Keuringsverslag van een elektrische laagspanning- en zeer lage spanningsinstallatie

NIET CONFORM

Straatnaam Nieuwstraat
Huisnummer 9
Busnummer 21
Postcode 9340
Gemeente Lede
Land België

Controlebezoek van een huishoudelijke installatie volgens (KB 08/09/2019) - AREI Boek 1- 6.5. en 4.2.4.3.

EENDRAADSCHEMA

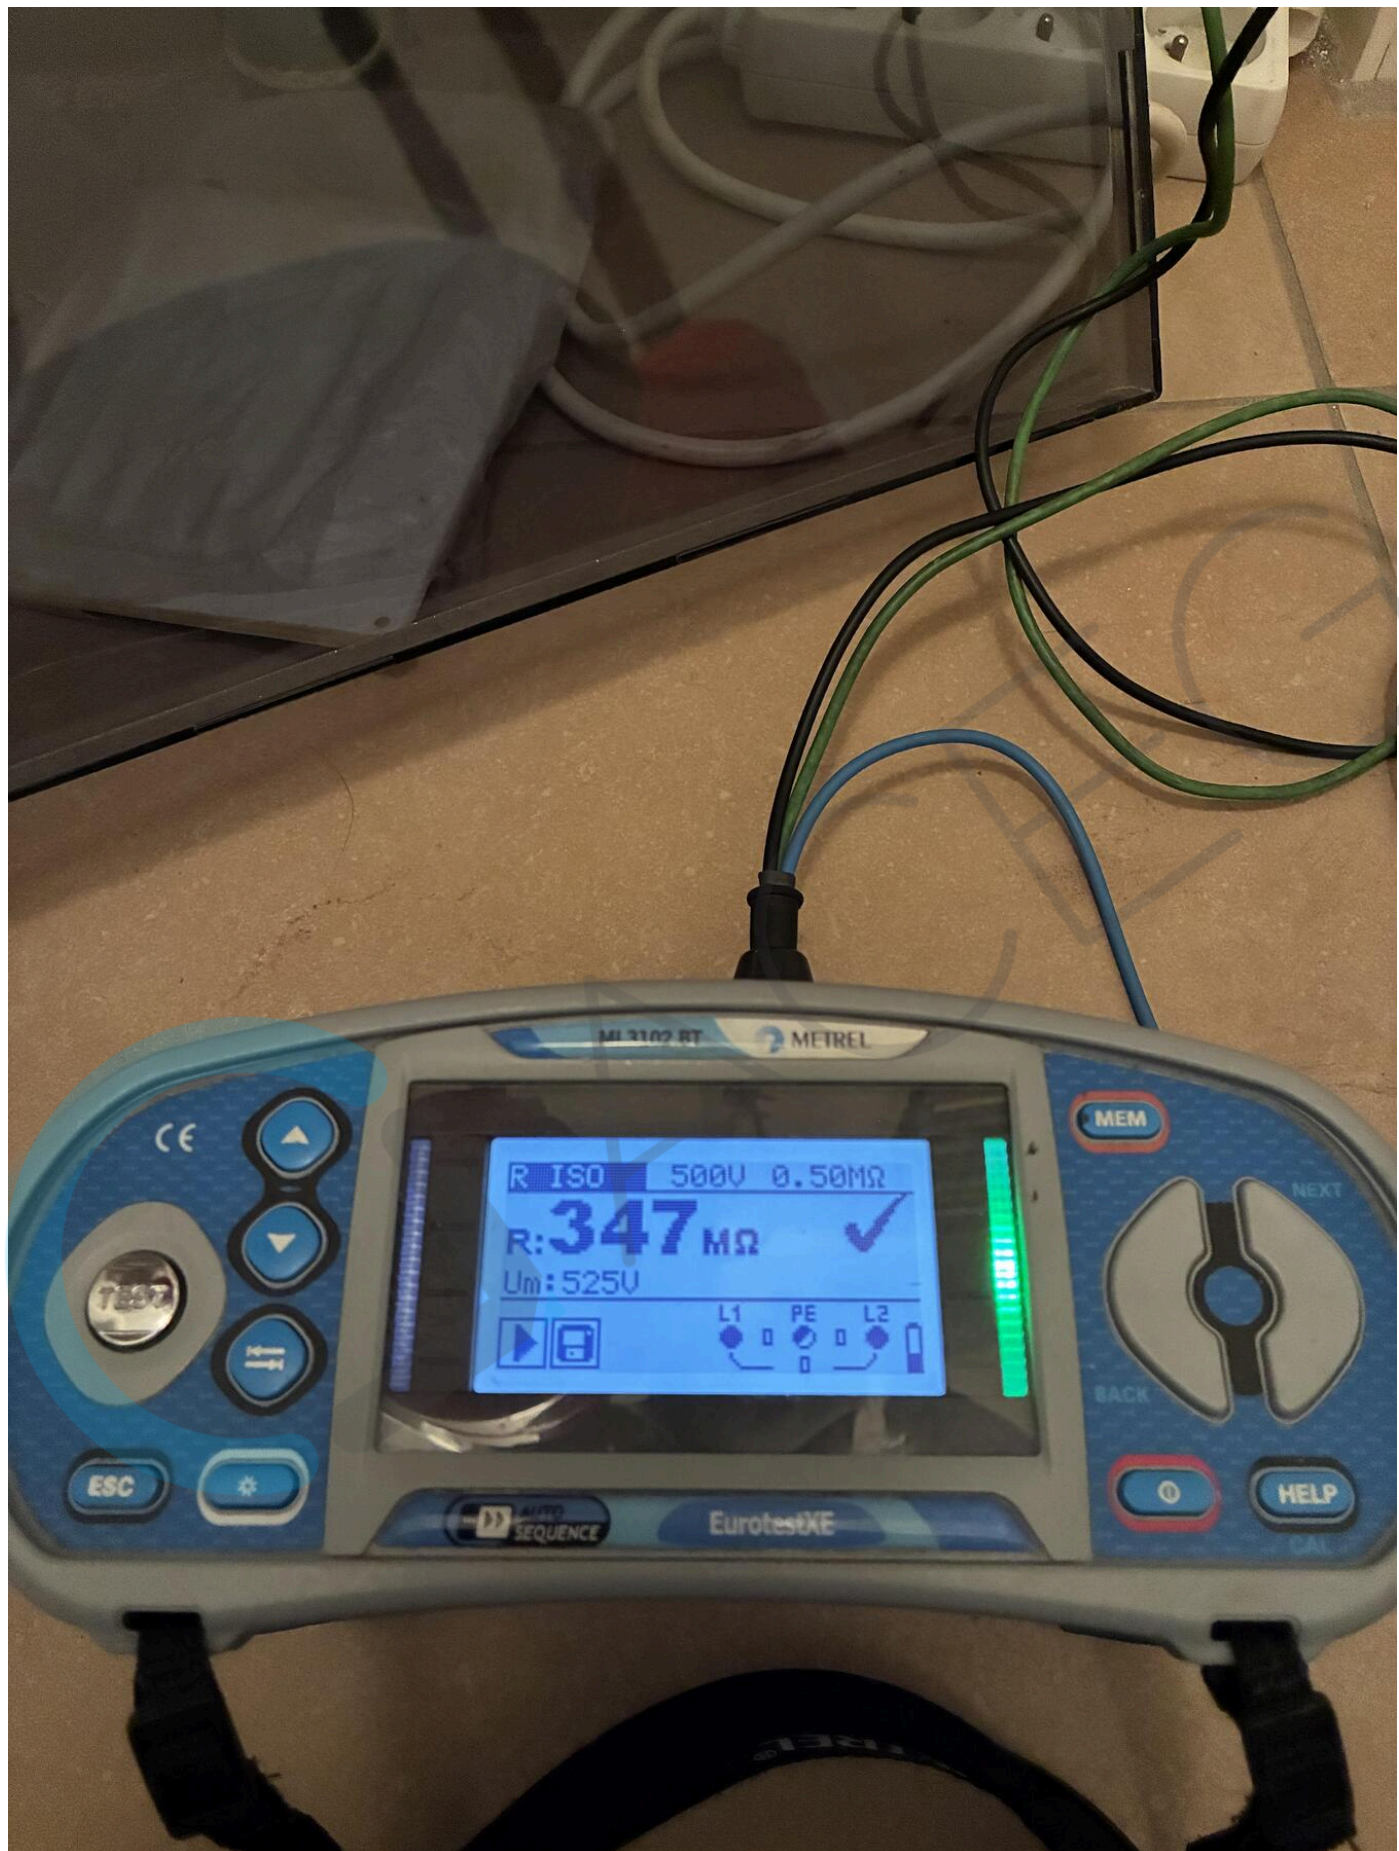
I1.04 Situatieschema van de installatie komt niet overeen met de werkelijkheid. (Boek 1 Afdeling 2.12 - 2.13 en 3.1.2)
